**PROCES VERBAL DE CONSTAT****L'AN DEUX MILLE VINGT DEUX ET LE TRENTE AOUT****A LA REQUETE DE :**

Que la SAS Centrale Solaire Orion 2 a déposé une demande d'autorisation administrative de défrichement, pour la réalisation d'un parc photovoltaïque, Parc de Monteau à Miramas.  
Qu'il est nécessaire de constater que l'affichage de l'avis d'enquête publique diligentée pour ce projet, en exécution de l'arrêté du préfet de région en date du 4 juillet 2022, tel que constaté par actes de Ministère en dates des 12 juillet et 12 aout 2022 est toujours en place.  
C'est pourquoi,

## Mémoire en réponse au procès-verbal de synthèse des observations du public

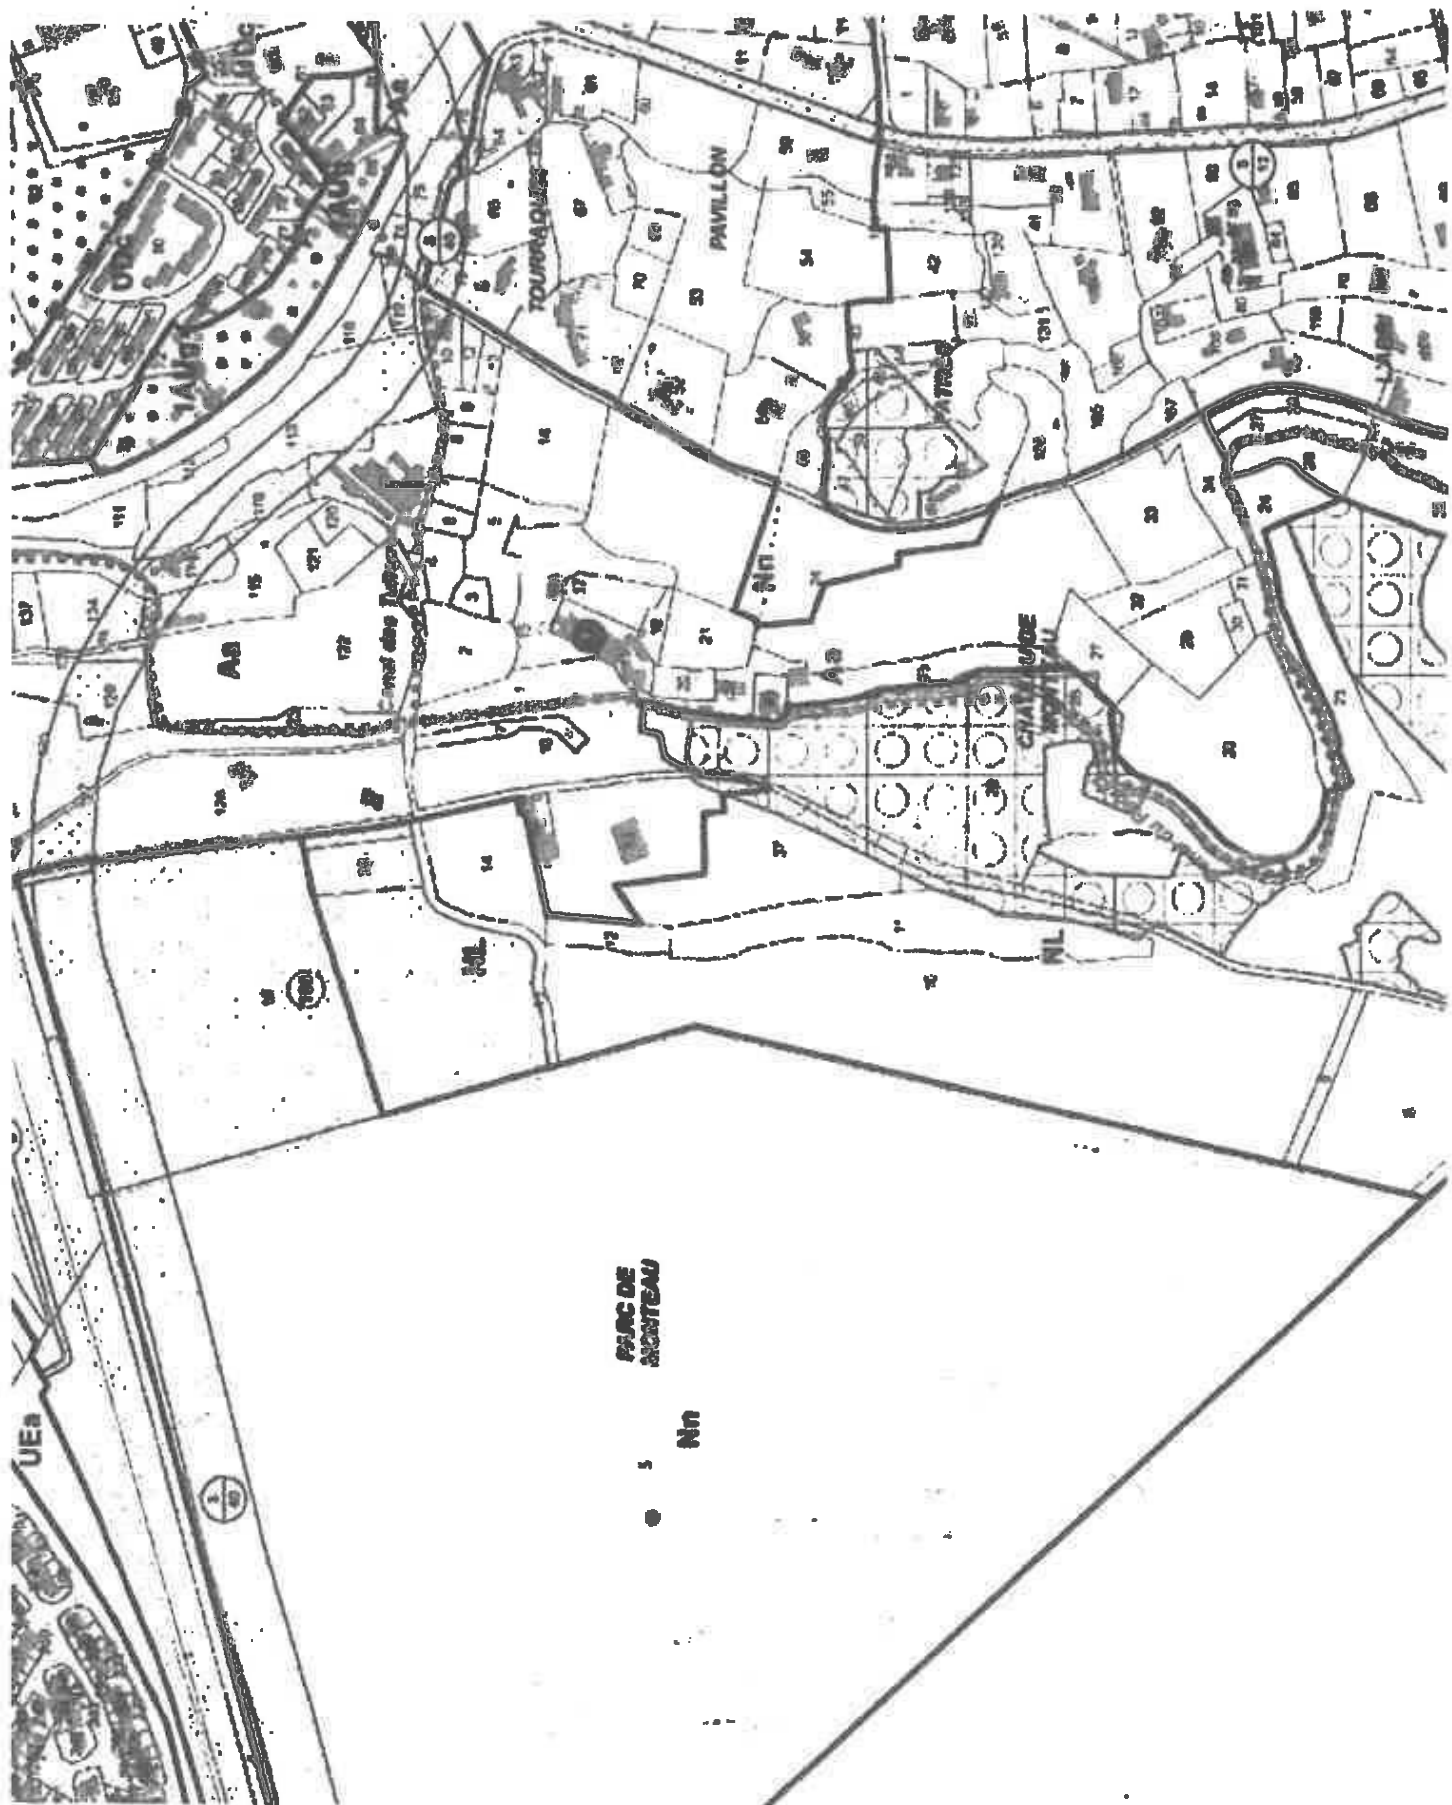
En revanche, **il est incongru que la servitude d'espace boisé classé couvre le chemin des Magdeleines** (voir l'extrait du PLU ci-annexé).

**Il serait plus réaliste et logique de limiter l'emprise de l'espace boisé classé en bordure Est du chemin des Magdeleines, pour libérer la voie publique d'une servitude n'ayant pas lieu d'être et ne plus faire obstacle à une utilisation rationnelle du terrain la bordant à l'Ouest.**

Je vous propose d'en faire une recommandation dans vos conclusions, pour que cette rectification soit effective dans le cadre d'une future révision du PLU.

### 6.1 – Choix du site

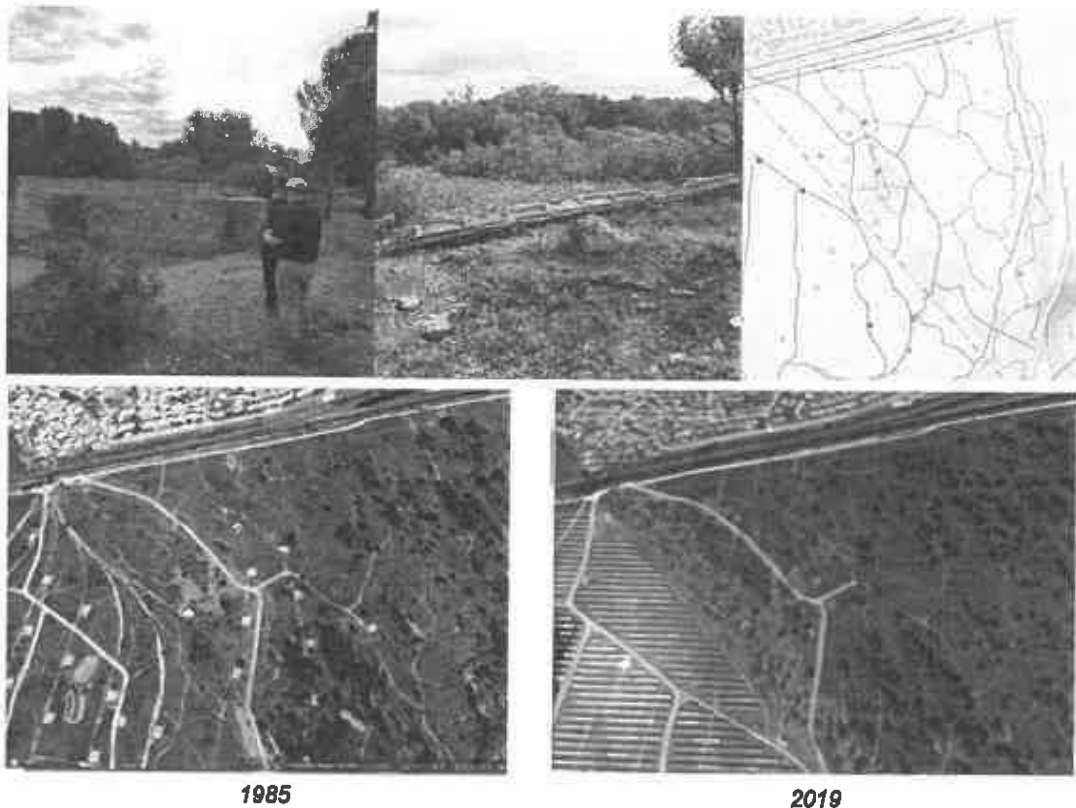
- > page 293 la carte intitulée « Extrait - Carte du CEREMA «
- > Evaluation macroscopique du potentiel photovoltaïque mobilisable au
- > sol en région PACA » - Zoom » ne peut donc être exploitée de la

- > manière dont elle est dans l'argumentaire du pétitionnaire. Elle
- > n'est qu'une illustration de la répartition des enjeux dans les
- > Bouches du Rhône, et dans le rapport du Cerema elle est d'ailleurs

A la demande du CEREMA, la carte d'évaluation macroscopique du potentiel photovoltaïque mobilisable au sol en région PACA du CEREMA ne peut être utilisée comme l'un des arguments justifiant le choix du site au vu de l'échelle macroscopique de cette carte.

Il convient de préciser Neoen a utilisé cette carte en complément d'autres arguments pour justifier le choix du site d'implantation du projet. Ces arguments sont présentés en p.290-296 de l'étude d'impact environnemental et complétés dans le mémoire en réponse à la MRAe.
